Staatstoezicht op de Mijnen

Betreft Reactie op uw brief van 29 oktober 2019

- "Koepelnotitie Aardwarmtewinning en Seismiciteit Californië Lipzig Gielen Geothermie BV" (d.d. 12/04/2019);
- "Interpretation of the Earthquakes Near the Californië Geothermal Site: August 2015 - November 2018" en;
- "Seismic Hazard Assessment for the CLG-Geothermal System - Study Update March 2019" (hierna gerefereerd als SHRA).

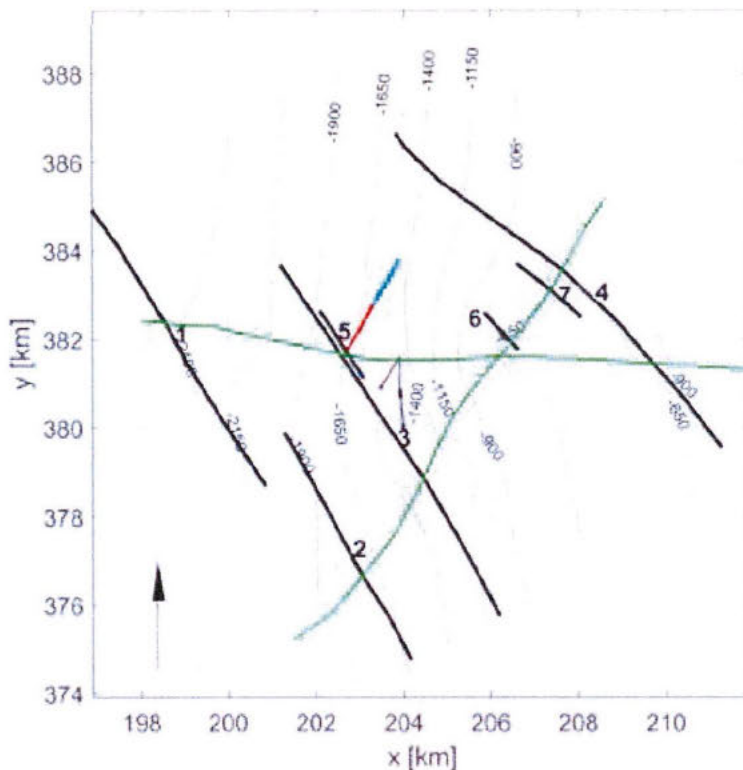
Het geologisch model dat u presenteert is gebaseerd op twee, elkaar kruisende seismiek lijnen (2D) met strekkingen O-W en NW-ZO. Het project van CWG ligt nabij het kruispunt van de twee lijnen. Het project van CLG ligt ten noorden van de seismiek lijnen, met uitzondering van het uiteinde van de producer (CAL-GT-04) die op diepte onder de O-W seismiek lijn ligt. Het puttraject van de injector (CAL-GT-05) loopt in z'n geheel op enige afstand van de seismiek lijnen af (zie onderstaande figuur uit uw SHRA). Dit betekent dat de structuur van de ondergrond (lagen / breuken) ter hoogte van de injector geprojecteerd wordt op een vlak waar het puttraject in valt. Hiervoor wordt de structuur van de beschikbare 2D seismiek geëxtrapolerd, en moet gebruik worden gemaakt van put-data (log-gegevens) die verzameld zijn tijdens het boren, zoals informatie over de diepte en aanwezigheid van lagen. Dit zorgt ervoor dat het geologische

model van de opbouw van de ondergrond mogelijk is, maar wel een grote onzekerheid met zich mee brengt.

Om breuken op seismiek te kunnen identificeren dient er sprake te zijn van een discontinuïteit van de ondergrondse gesteentelagen: de gesteentelagen aan weerszijden van de breuken zijn in verticale zin verplaatst. Dit wordt ook wel het verzet van de gesteentelagen over de breuk genoemd. De breuk kan samengesteld zijn door meerdere breuken met een kleiner verzet, zo'n breukzone kan versimpeld worden weergegeven als een enkele breuk met een groter verzet. Als er sprake is van breuken met verzet, worden hoogtelijnen (diepte-contouren) discontinue weergegeven (een diepte-contour kan de breuk niet doorsnijden). Op bovenstaand figuur zijn deze doorsnijdingen echter wel te zien. Dit zorgt er mede voor dat SodM haar vraagtekens heeft m.b.t. het geologisch model.

Daarnaast heeft SodM tijdens eerdere besprekingen (medio 2015) kennis genomen van het bestaan van meerdere, aanvullende breuken. Deze zijn onder andere zichtbaar in de seismische risico analyse die is uitgevoerd voor het geothermieproject CWG (Vörös et al., 2015)<sup>1</sup>, en ook uw SHRA. Het is mogelijk dat breuk 6, zichtbaar op de NW-ZO seismiek lijn, doorloopt naar het noordwesten, ter hoogte van uw injector (zie ook bovenstaand figuur). In uw SHRA is geen verdere informatie over de aanwezigheid van mogelijke breuken bij de injector van CLG, waar het voorkomen van seismiciteit (beving nr. 8) wel op duidt.

Op basis van de externe onafhankelijke review van uw stukken, de bevindingen van Reith (2018) en eigen expertise is SodM van mening dat het geologisch / structureel model te veel onzekerheden bevat om als basis voor verdere argumentatie gebruikt te kunnen worden. Het model heeft zoveel vrijheidsgraden
